BOLLETTINO - BULLETIN

TECNICO • TECHNICAL	●	GRUPPO • GROUP	5
RICAMBI • SPARE PARTS	●	NR • NO	074
INFORMAZIONI • INFORMATION		DATA • DATE	06-13

MODELLI: Rasaerba MR 55 TBD - MR 55 TBI - MR 55 TBX - MR 55 HXF

SUBJECT: Aluminum rim wheels and no mulching blade

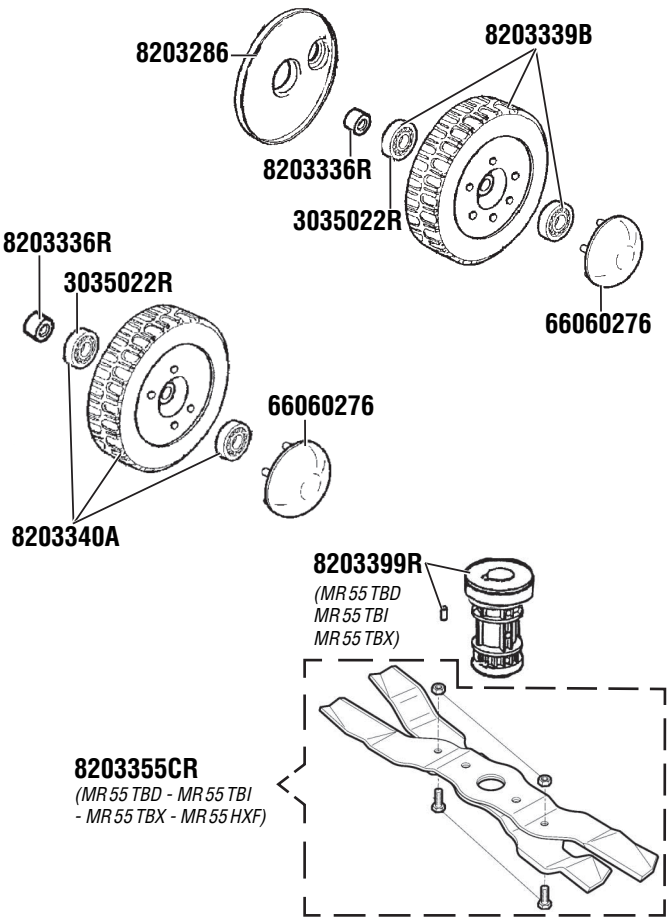
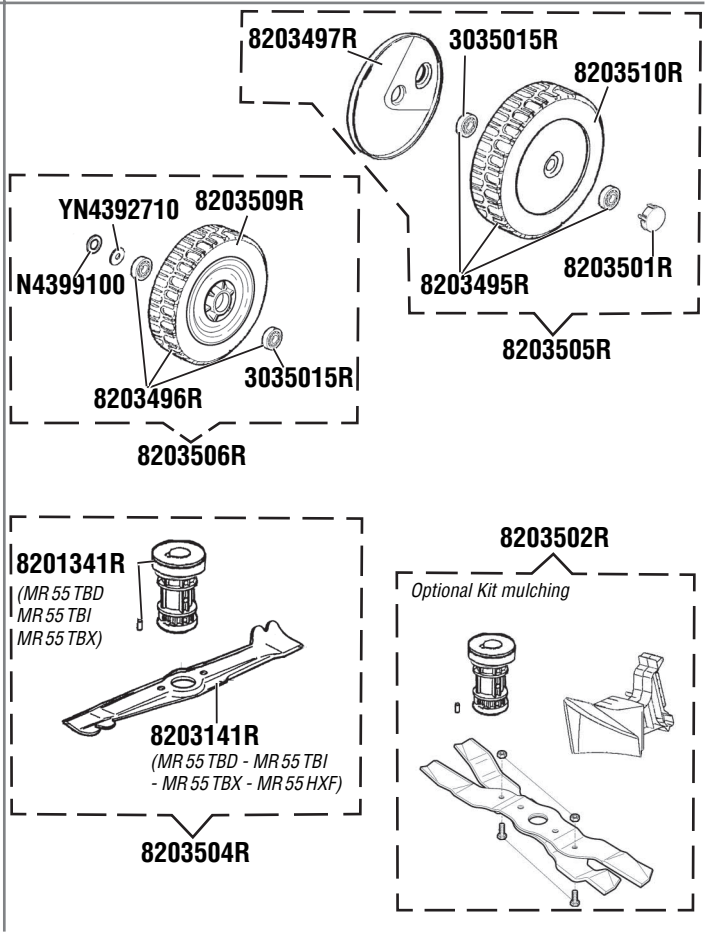
DESCRIPTION: Introduced new wheels with aluminum rim to replace iron rim ones. Replaced the mulching blade with a no mulching one for greater grass load capacity

INTERCHANGEABILITY: Yes, complete assembly

PARTS AVAILABILITY: Old pre-modified parts will be supplied

CUT-IN DATE: 07/01/13, serial no.6023024267

NOTES: To transform the new lawnmowers into mulching version kit p/n 8203502R is available, it contains blade hub that can be used on the relative models *(MR 55 TBD - MR 55 TBI - MR55 TBX)*. For versions with blade brake *(MR 55 HXF)* you only have to apply the mulching blade and mulching cap.

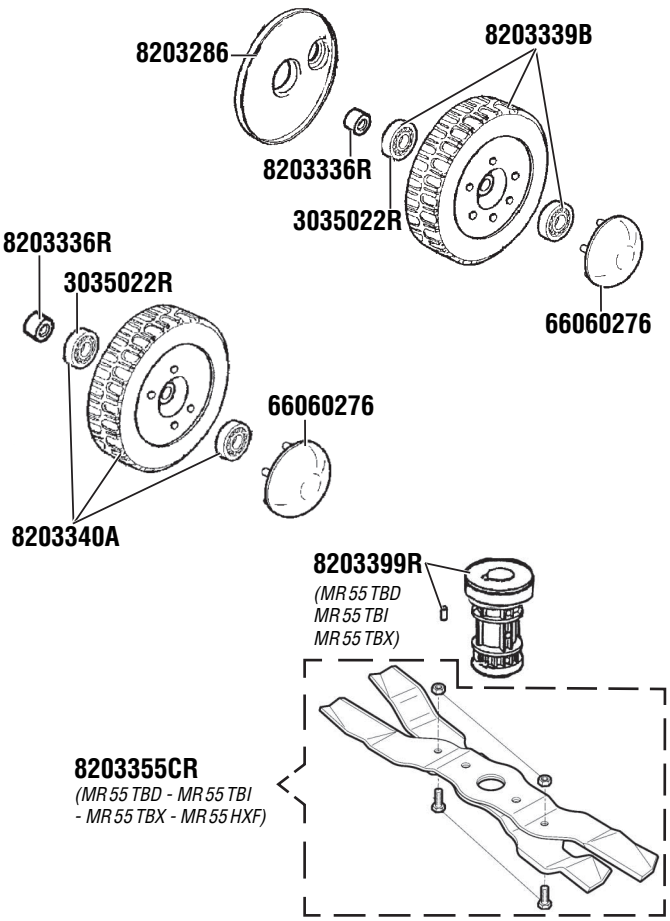
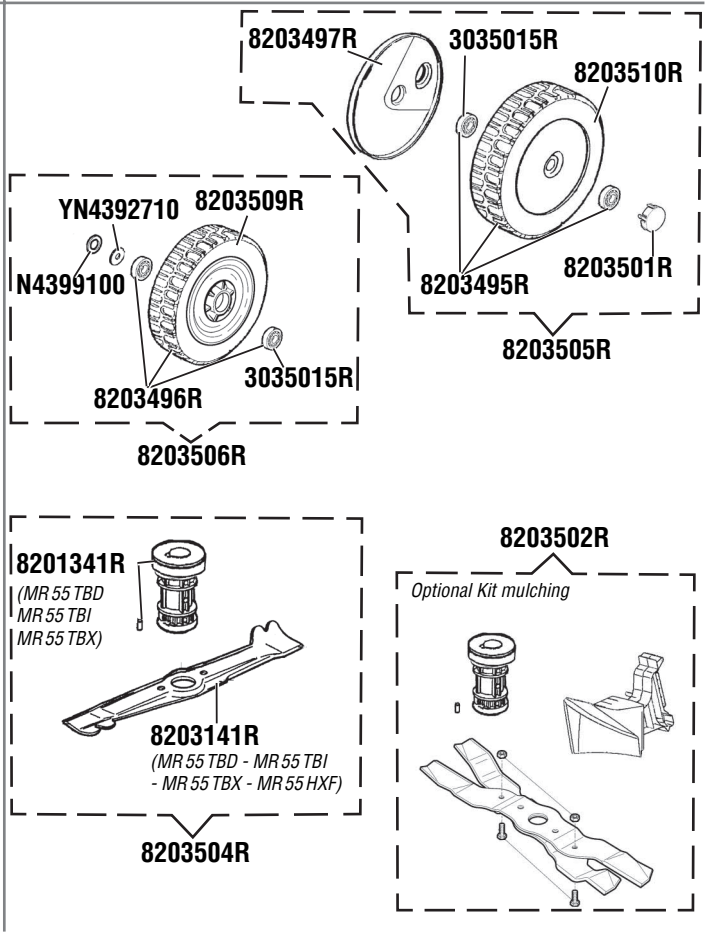
DESCRIPTION: Introduced new wheels with aluminum rim to replace iron rim ones. Replaced the mulching blade with a no mulching one for greater grass load capacity

INTERCHANGEABILITY: Yes, complete assembly

PARTS AVAILABILITY: Old pre-modified parts will be supplied

CUT-IN DATE: 07/01/13, serial no.6023024267

NOTES: To transform the new lawnmowers into mulching version kit p/n 8203502R is available, it contains blade hub that can be used on the relative models *(MR 55 TBD - MR 55 TBI - MR55 TBX)*. For versions with blade brake *(MR 55 HXF)* you only have to apply the mulching blade and mulching cap.

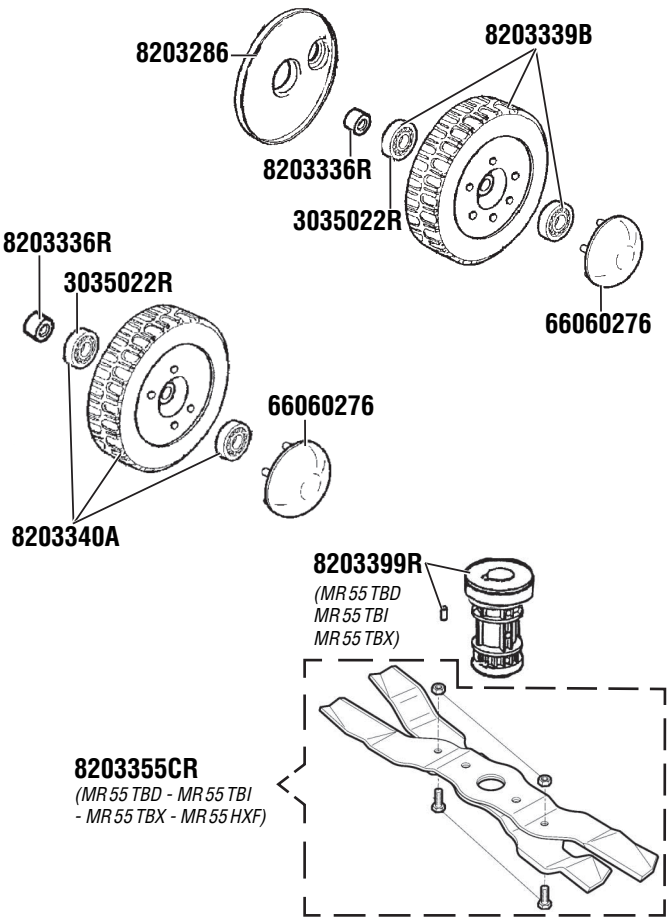
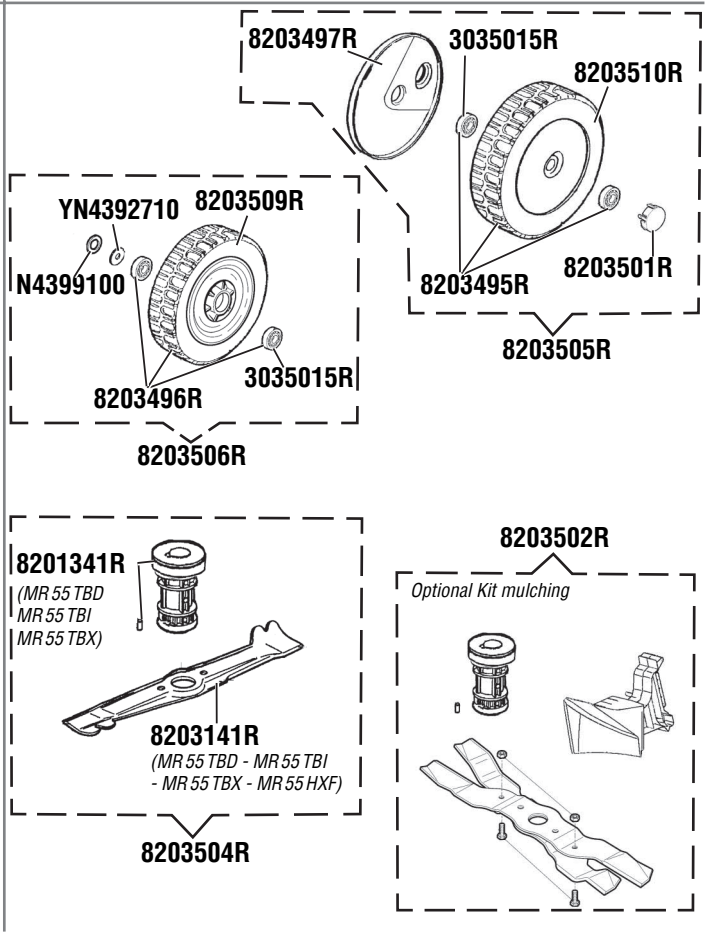
DESCRIPTION: Introduced new wheels with aluminum rim to replace iron rim ones. Replaced the mulching blade with a no mulching one for greater grass load capacity

INTERCHANGEABILITY: Yes, complete assembly

PARTS AVAILABILITY: Old pre-modified parts will be supplied

CUT-IN DATE: 07/01/13, serial no.6023024267

NOTES: To transform the new lawnmowers into mulching version kit p/n 8203502R is available, it contains blade hub that can be used on the relative models *(MR 55 TBD - MR 55 TBI - MR55 TBX).* For versions with blade brake *(MR 55 HXF)* you only have to apply the mulching blade and mulching cap.

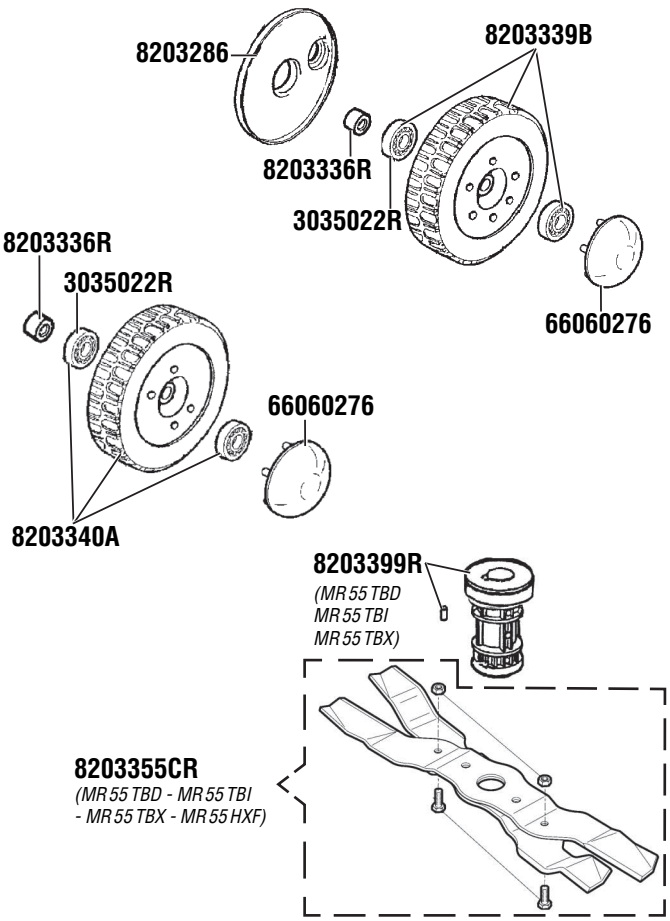
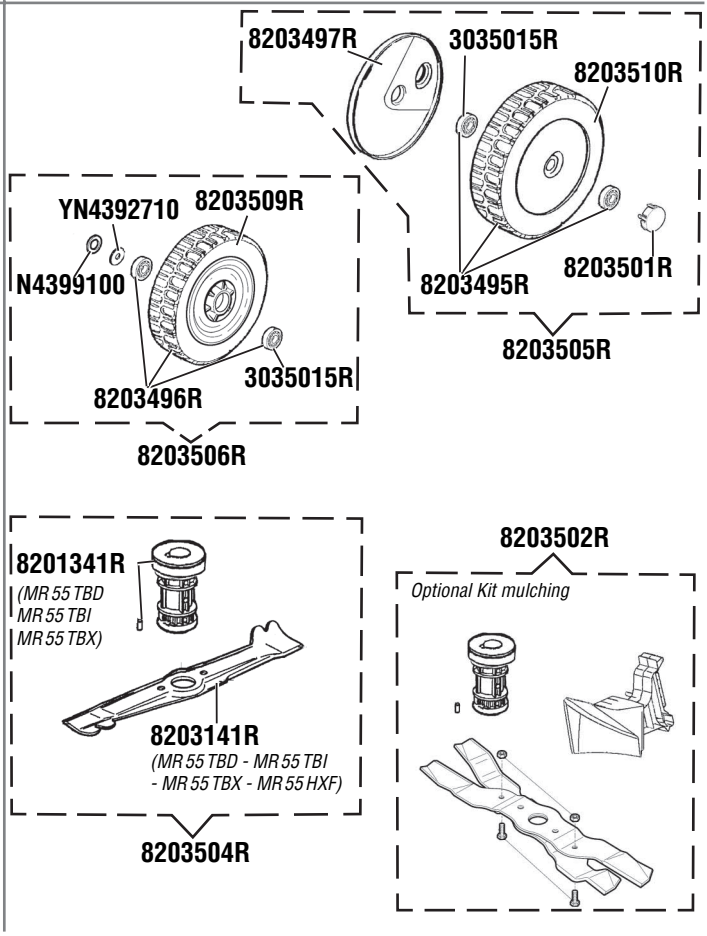
DESCRIPTION: Introduced new wheels with aluminum rim to replace iron rim ones. Replaced the mulching blade with a no mulching one for greater grass load capacity

INTERCHANGEABILITY: Yes, complete assembly

PARTS AVAILABILITY: Old pre-modified parts will be supplied

CUT-IN DATE: 07/01/13, serial no.6023024267

NOTES: To transform the new lawnmowers into mulching version kit p/n 8203502R is available, it contains blade hub that can be used on the relative models *(MR 55 TBD - MR 55 TBI - MR55 TBX)*. For versions with blade brake *(MR 55 HXF)* you only have to apply the mulching blade and mulching cap.

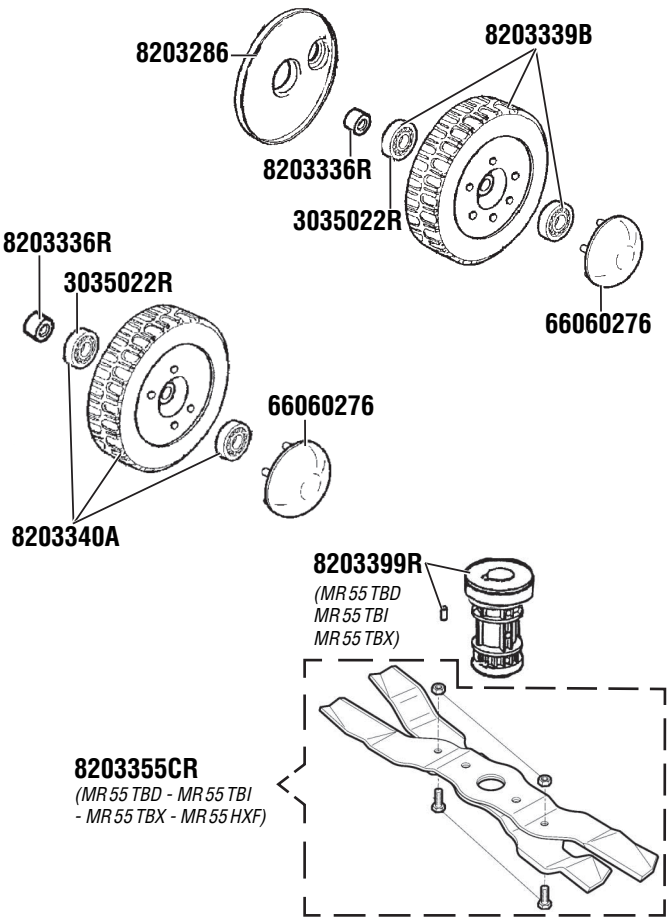
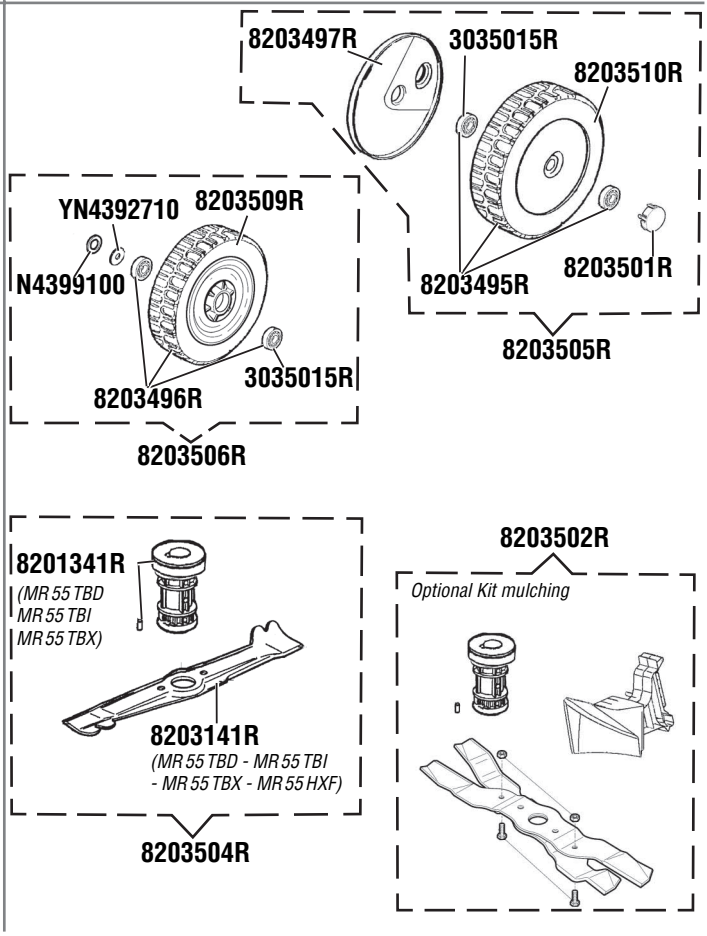
DESCRIPTION: Introduced new wheels with aluminum rim to replace iron rim ones. Replaced the mulching blade with a no mulching one for greater grass load capacity

INTERCHANGEABILITY: Yes, complete assembly

PARTS AVAILABILITY: Old pre-modified parts will be supplied

CUT-IN DATE: 07/01/13, serial no.6023024267

NOTES: To transform the new lawnmowers into mulching version kit p/n 8203502R is available, it contains blade hub that can be used on the relative models *(MR 55 TBD - MR 55 TBI - MR55 TBX)*. For versions with blade brake *(MR 55 HXF)* you only have to apply the mulching blade and mulching cap.
